Titel: **Lageplan Wald und Hag M21 - M24**

Unterlage: 7 Blatt: **5A/14** Maßstab: 1:2000

Vorhabensträger: **50Hertz Transmission GmbH**
 Heidestraße 2
 D-10557 Berlin

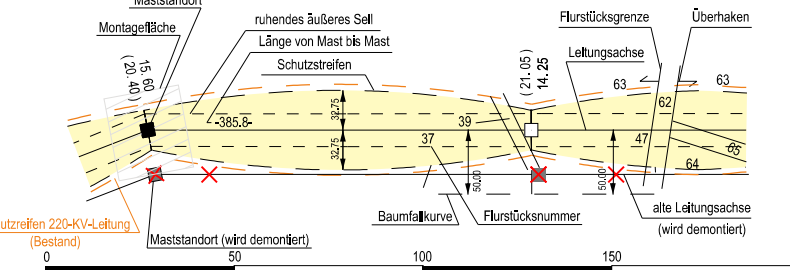
Nr.	Änderung	Datum	Name
A	Änderung Schutzstreifen bei Mast 22. Waldfläche beginnt erst auf Flurstück 18/2	08/2022	Go
